Dodatok č.3

k Zmluve o dielo

- (1) Dňa 11.06.2025 bola medzi Objednávateľom a Zhotoviteľom uzavretá Zmluva o dielo v zmysle ust. § 536 a nasl. zákona č. 513/1991 Zb. Obchodného zákonníka v znení neskorších predpisov (ďalej len „Obchodný zákonník“), ako výsledok verejného obstarávania podľa Zákona 343/2015 Z. z. o verejnom obstarávaní a o zmene a doplnení niektorých zákonov (ďalej len zákon o verejnom obstarávaní) na predmet zákazky „**Stavebné úpravy budovy Centra sociálnych služieb s.č. 552, Kežmarok**“.

Vec: **Predloženie naviac prác – Dôvodová správa č.3**

Obrázok 1 - Zavlhnutie muriva pri podlahe

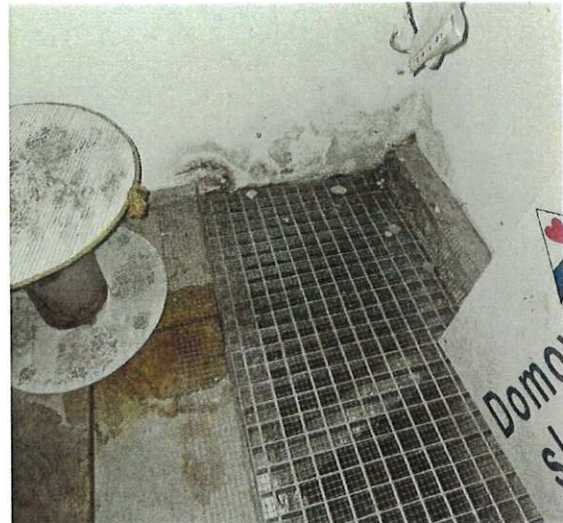
Zmenový list č.11 – Podlahy na teréne, odizolovanie objektu, súvisiace práce

V priebehu realizácie prác na odstránení podlahových vrstiev a následnom vykonaní deštruktívnych sond pri obvodovom a vnútornom nosnom murive bola zistená chýbajúca horizontálna hydroizolácia a degradácia jestvujúcej izolácie muriva. To v čase vypracovania projektovej dokumentácie nebolo možné predvídať, pretože zariadenie Centra sociálnych služieb v Kežmarku bolo v plnej prevádzke a tým pádom nebolo možné vykonávať deštruktívne a hĺbkové sondy na existujúcich konštrukciách v budove. Z vykonaných sond bolo zistené, že pod konštrukciou podláh na teréne sa nenachádza žiadna hydroizolačná vrstva, ktorá by bránila prenikaniu zemnej vlhkosti. Existujúce podlahové konštrukcie v styku s terénom zároveň neobsahujú žiadnu tepelnú izoláciu a ani nosnú vrstvu podkladového betónu. Skladbu podlahy tvorí iba podlahová krytina (typ podľa účelu miestnosti) a betónová mazanina. Existujúca asfaltová hydroizolácia pod obvodovým murivom, miestami aj pod vnútorným nosným murivom, je po skončení životnosti a vykazuje úplnú stratu funkčnosti. V dôsledku toho dochádza ku kapilárnemu vztlínaniu vlhkosti do zvislých konštrukcií. Pod nenosnými deliacimi priečkami sa zároveň taktiež nenachádza žiadna hydroizolačná vrstva.

Pre zabezpečenie funkčnosti a životnosti objektu navrhol hlavný projektant nevyhnutné opatrenia:

1. Sanácia izolácie muriva:

Najefektívnejším spôsobom vytvorenia horizontálnej bariéry proti vlhkosti v murive (v nepodpivničenej časti objektu) je podrezanie muriva s následným dodatočným vložením hydroizolačnej vrstvy na báze PVC.

Obrázok 7 – Degradácia čiastočnej hydroizolácie vnút. muríva

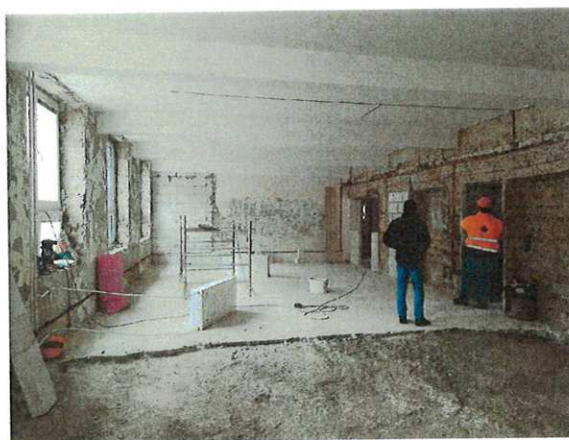
Obrázok 8 , 9 – Chýbajúca hydroizolácia, tepelná izolácia a podkladný betón po odstránení vrchnej betónovej mazaniny exist. podlahy

Ak by stavba zostala v aktuálnom stave bez realizácie nápravných opatrení, mohlo by dôjsť k nižšie uvedeným závažným poruchám:

Degradácia materiálov: Dlhodobé pôsobenie vlhkosti urýchľuje rozpad spojiva v murive, podporuje koróziu výstuže a zhoršuje tepelnoizolačné vlastnosti konštrukcií.

Navrhuje sa zhotovenie vrstvy podkladového betónu v minimálnej triede C25/30 s hrúbkou najmenej 70 mm, vystuženej kari sieťou 150/150/8 mm. Táto vrstva zabezpečí stabilný podklad podlahy a vytvorí vhodné podmienky pre správnu funkciu navrhovanej hydroizolácie.

Realizácia novej plošnej hydroizolácie podlahy z PVC fólie hr. 1,5 mm s napojením na hydroizolačnú vrstvu umiestnenú pod murivom (z podrezania muriva).

Obrázok 13 – Jestvujúci strop – odtrhová skúška č.4

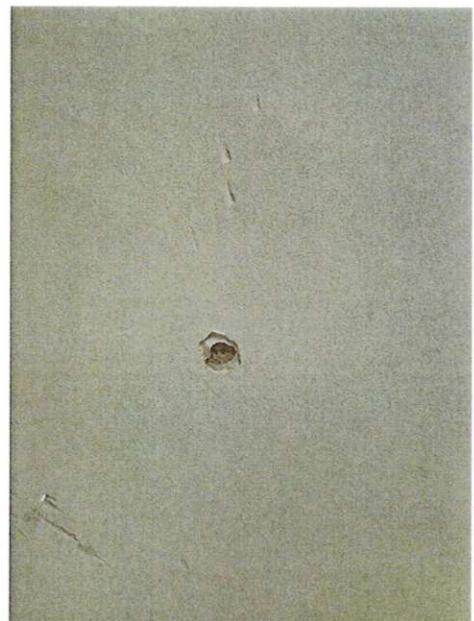
Zmenový list č.13 – Sadrokartónové konštrukcie – úpravy povrchov

Vzhľadom na súbeh viacerých mokrych stavebných procesov pri dodatočných prácach na podlahových vrstvách (podkladné betóny, podlahové potery) podľa zmenového listu č.11 je nevyhnutné upraviť technológiu povrchovej úpravy stropov. Zdôvodnenie spočíva v zmene riešenia zo štukových omietok na sadrokartónové (SDK) podhľady, z dôvodu nesúdržného a nestabilného pôvodného podkladu. Tento nevyhovujúci stav potvrdzuje **Protokol č. 1/1/2026/11.4/PO – Pevnosť v ťahu povrchových vrstiev**, vypracovaný certifikovaným laboratóriom **TESS**, ktorý preukázal nedostatočnú pevnosť exist. povrchových omietkových vrstiev stropov. Navrhuje sa zmena povrchovej úpravy stropov z tradičných mokrych procesov (štukové omietky vrátane podkladných vrstiev) na suchý systém – SDK podhľady. Návrh tohto „suchého“ systému realizácie zohľadňuje aj aktuálny stav zvýšenej vlhkosti v objekte a nevyhnutnú dodatočnú betonáž nových podlahových vrstiev v súvislosti s hydroizoláciou spodnej stavby.

Pri realizácii dodatočne navrhovaných hydroizolačných a podlahových vrstiev dôjde k súbehu viacerých mokrých procesov (betonáž podkladového betónu, poterov, sanácia muríva, hrubé omietky stien), čo môže viesť k ďalšiemu výraznému zvýšeniu relatívnej vlhkosti vzduchu v interiéri.

Technologická prestávka: Zhotovenie štukových omietok na stropoch by vyžadovalo dodatočný čas na vysychanie podkladu a omietky, čo by v prostredí so zvýšenou vlhkosťou neprimerane predĺžilo výstavbu.

Riziko porúch: Pri vysokej vlhkosti sa zvyšuje pravdepodobnosť separácie omietky od podkladu, vzniku zmršťovacích trhlin a následného rozvoja plesní na vlhkých povrchoch.

Suchá výstavba realizovaná podľa technologických predpisov výrobcov prináša najmä tieto benefity:

Absencia technologickej vlhkosti: SDK konštrukcie sa montujú suchým spôsobom, čím sa obmedzí dodatočné zavlhnutie interiéru.

Rovinnosť a estetika: SDK podhľad eliminuje nerovnosti pôvodného stropu (v súlade s požiadavkami STN EN 13964) efektívnejšie ako viacvrstvová omietka.
